**SOPRINTENDENZA SPECIALE PER IL PIANO NAZIONALE
DI RIPRESA E RESILIENZA**

Oggetto: **[ID_VIP: 6275] CANCELLARA (PZ), VAGLIO BASILICATA (PZ):** Progetto di un impianto per la produzione di energia da fonte eolica e relative opere connesse formato da 6 aereogeneratori di potenza pari a 37,2 MW, denominato "Parco eolico Vento del Carpine" - localizzato nei comuni di Cancellara e Vaglio Basilicata (PZ).
Proponente: FRI-EL S.p.A.
Procedura di Valutazione di Impatto Ambientale ai sensi dell'art. 23 del D.Lgs. 152/2006.
Conferma parere tecnico istruttorio della SS PNRR (prot. n. 23917 del 23/06/2022).

Parere tecnico istruttorio della Direzione generale Archeologia, belle arti e paesaggio (ABAP).

Stralcio cartografico – elaborato integrativo A_16_a_3_3

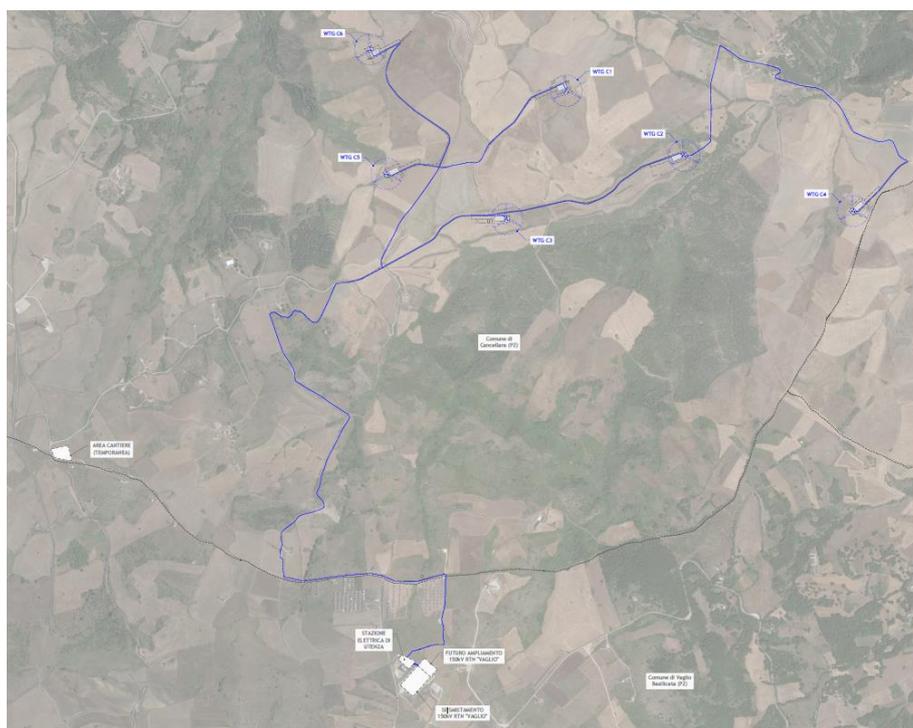
VISTA ed ESAMINATA la documentazione integrativa volontaria presentata dalla Società, con nota prot. n. 13798 del 13/03/2023, che prevede *«un modesto spostamento della stazione elettrica d'utenza per un'ottimizzazione dell'utilizzo delle reti attraverso un accordo di condivisione con altri Produttori»*, con conseguente adeguamento del tracciato del cavidotto;

EVIDENZIATO che, l'ubicazione e l'altezza ($H_{tip} = 200m$) degli aerogeneratori, nonché la quasi totalità del tracciato del cavidotto, risultano invariati rispetto al precedente progetto (valutato dall'allora competente Direzione Generale ABAP, con nota prot. n. 23917 del 23/06/2022);

CONSIDERATO, pertanto, che, nonostante la variante progettuale proposta dal Proponente, **permangono, per quanto di competenza, tutte le criticità** rilevate dalla competente Soprintendenza ABAP della Basilicata (nota prot. n. 14220 del 10/12/2021 e confermate con nota prot. n. 13124 del 08/11/2023), dai Servizi II e III della DG ABAP, nonché dal parere tecnico istruttorio dell'allora competente Direzione Generale ABAP, con nota prot. n. 23917 del 23/06/2022;

Stralcio cartografico – elaborazione della SS PNRR

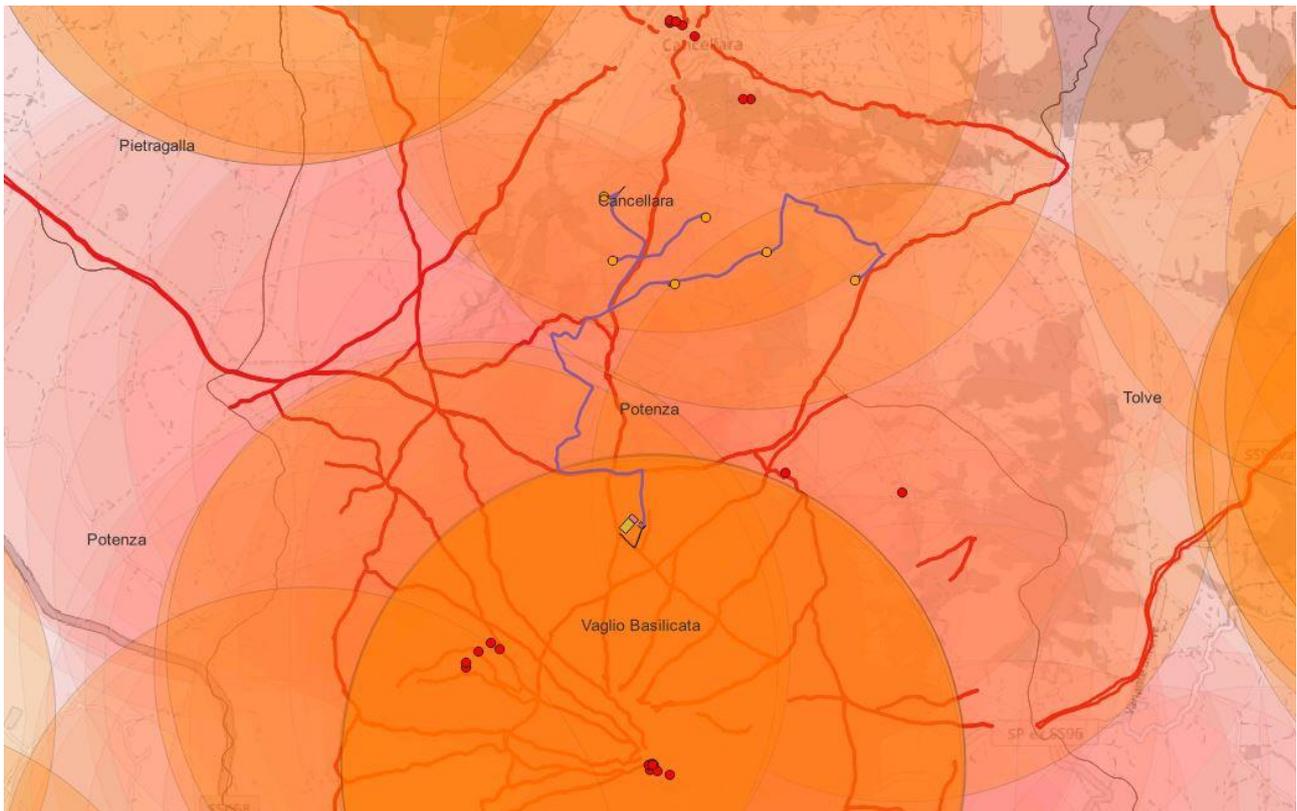
EVIDENZIATO, a riguardo, che, pur tenendo conto, in sede dell'attuale nuova valutazione del progetto in esame, della modifica apportata dal D.L. 24 febbraio 2023 n. 13, art. 47, co. 2.1 al D. Lgs. 199/2021, art. 20, co. 8, lettera c-quater), si rileva come l'impianto **non ricada in area idonea per l'installazione di impianti a fonti rinnovabili**, in quanto lo stesso rientra nella fascia di rispetto di 3 km dai beni sottoposti a tutela ai sensi della Parte II del D.lgs. 42/2004. Si evidenziano nello specifico le seguenti interferenze:

- *Castello di Lagopesole* (D.M. 17/01/1983);
- *Convento Sant'Antonio* (D.M. 28/05/1984);
- *Ex Palazzo Baronale* (D.M. 04/10/1985);
- area archeologica di Serra del Carpine (D.M. 25/03/1972);
- area archeologica di *Rossano* (D.M. 19/05/1977);
- area archeologica di Serra e Braida (D.M. 22/08/1994);

Si segnala, inoltre, che nel precedente elenco **non sono riportate le indicazioni relative ai numerosissimi tratturi** (a seguito dell'analisi svolta da questa Soprintendenza Speciale per il PNRR, risultano essere circa **43 tratturi**), **il cui buffer di 3 km interferisce direttamente** con l'impianto in oggetto.

Stralcio cartografico – elaborazione della SS PNRR

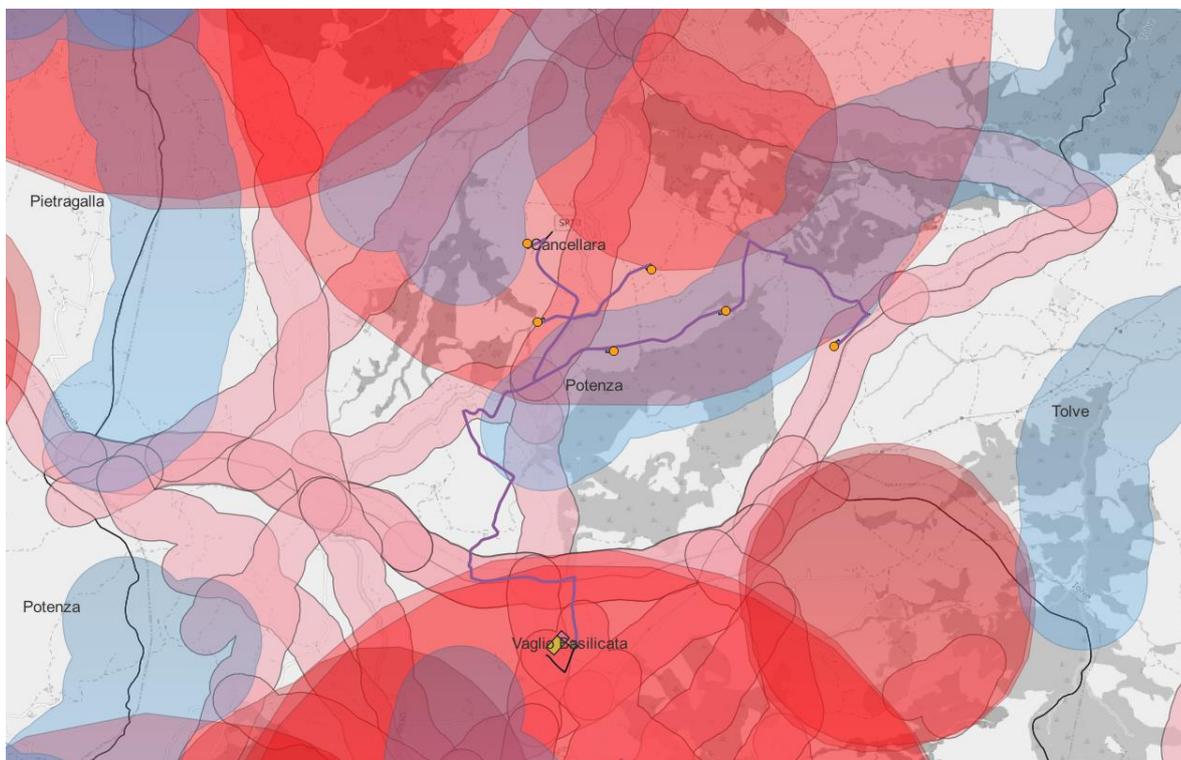
Beni paesaggistici, art. 142, let. c) del D.Lgs. 42/2004 – Fiumi, torrenti e corsi d'acqua (buffer 500m)

- *Torrente Vigianello* (Regio Decreto 20/05/1900 n. 2943, in G.U. n.199 del 28/08/1900);

Beni paesaggistici, art. 142, let. m) del D.Lgs. 42/2004 – Tratturi (buffer 200m)

- n. 166-PZ *Tratturo di Aia dei Piani* (D.M. 22/12/1983);
- n. 168-PZ *Tratturo Intercomunale di Ginova* (D.M. 22/12/1983);
- n. 169-PZ *Tratturo Intercomunale di Piano Monte* (D.M. 22/12/1983);
- n. 171-PZ *Tratturo Comunale da Vaglio a Cancellara* (D.M. 22/12/1983);
- n. 172-PZ *Tratturello Comunale rotabile da Vaglio a Cancellara* (D.M. 22/12/1983);
- n. 183-PZ *Tratturo di Cancellara* (D.M. 22/12/1983);
- n. 190-PZ *Tratturo della Neviera* (D.M. 22/12/1983);

Beni culturali, artt. 14 e 46 del D.Lgs. 42/2004 – Beni archeologici *ope legis* (buffer 1000m)

- area archeologica di Serra del Carpine (D.M. 25/03/1972);

Beni culturali, artt. 10,12 e 46 del D.Lgs. 42/2004 – Beni monumentali (buffer 3000m)

- *Convento Sant'Antonio* (D.M. 28/05/1984);
- *Ex Palazzo Baronale* (D.M. 04/10/1985);
- *Castello di Lagopesole* (D.M. 17/01/1983);

Punto di osservazione da SS169 nei pressi del Velodromo Comunale - Comune di Oppido Lucano

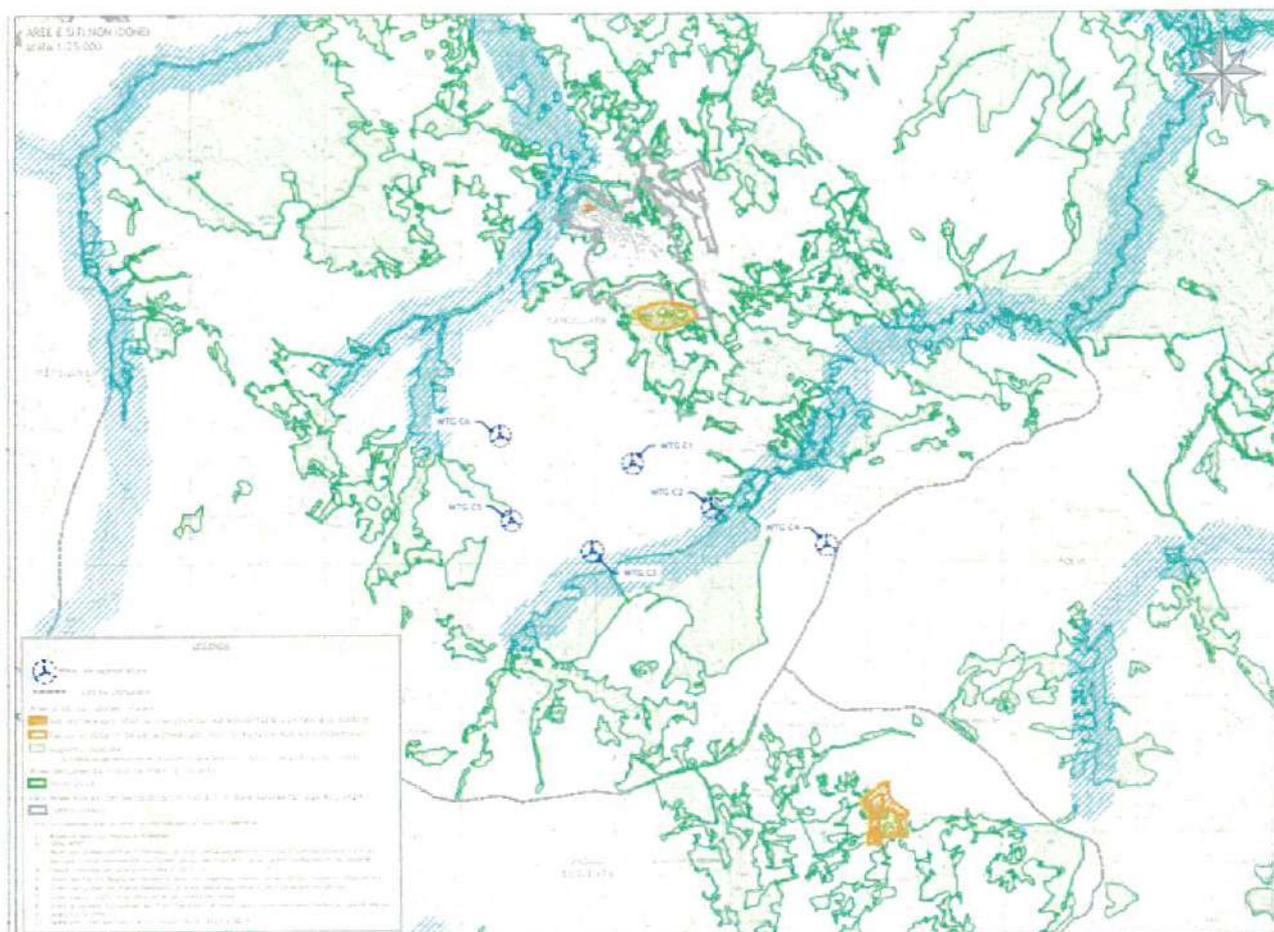
- Anche il fotoinserto con punto di osservazione n. 7bis mostra tutti gli aerogeneratori con

presa dal Comune di Oppido Lucano, che si sovrappongono ai numerosi elementi già esistenti;

VALUTATO che, nel complesso, i fotoinserti di progetto evidenziano che la realizzazione dell'impianto di progetto porterebbe ad un appesantimento dell'impatto visivo generato dai numerosi impianti già presenti compromettendo ulteriormente, in termini visivi e percettivi, la lettura delle componenti paesaggistiche di rilievo;

Elab. A_16_a_4_1_Carta dei vincoli-Analisi di compatibilità PIEAR-Aree e siti non idonei

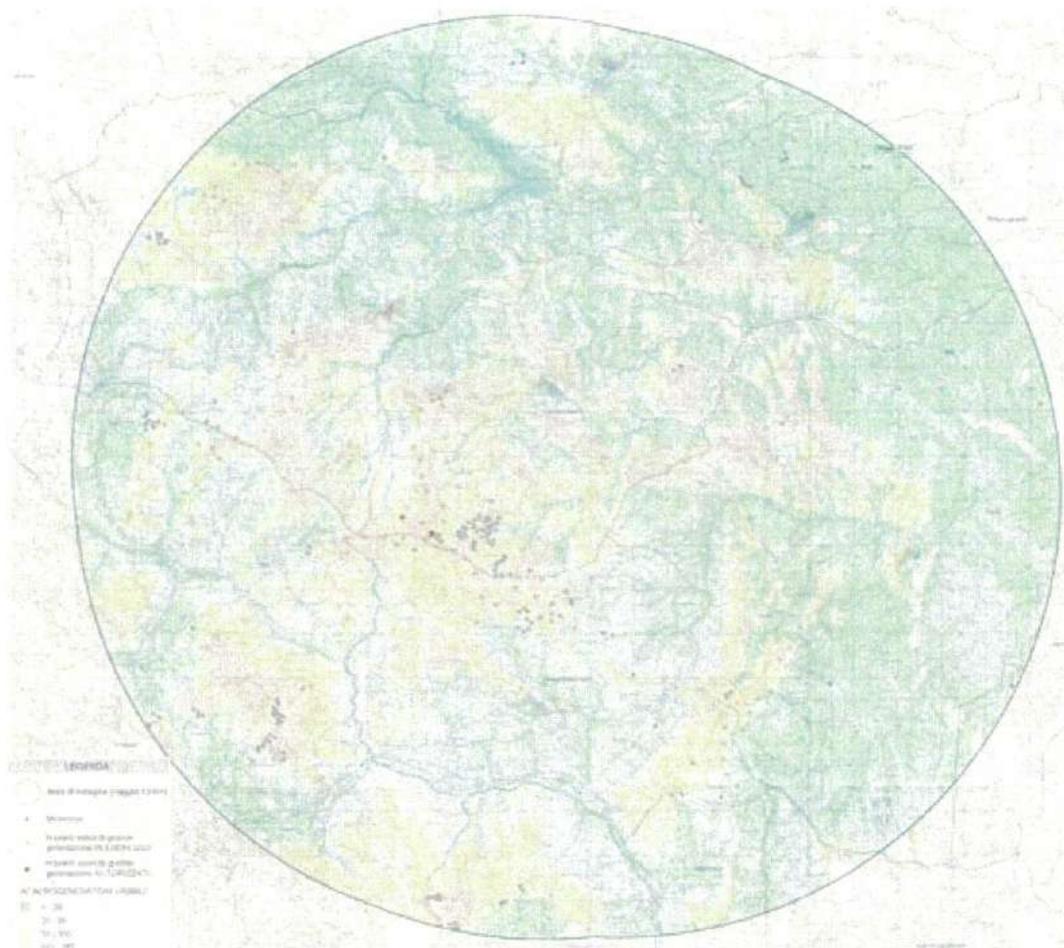
- WTG C1 è posizionato al limite della *Fascia di 1000 m da siti archeologici, storico-monumentali ed architettonici, Serra del Carpine nel comune di Cancellara*;
- WTG C2 si trova al limite di *Superfici boscate* e all'interno delle *Aree fluviali con fascia di rispetto di 150 m dalle sponde*;
- WTG C3 è posizionato all'interno di *Aree fluviali con fascia di rispetto di 150 m dalle sponde*;
- WTG C5 si trova nelle immediate vicinanze di *Superfici boscate*;
- Tutto il parco ricade in un'area entro il buffer di 3km dal centro abitato di Cancellara;
- WTG C6, WTG C1, WTG C5 distano meno 1,5 km dal centro storico di Cancellara;
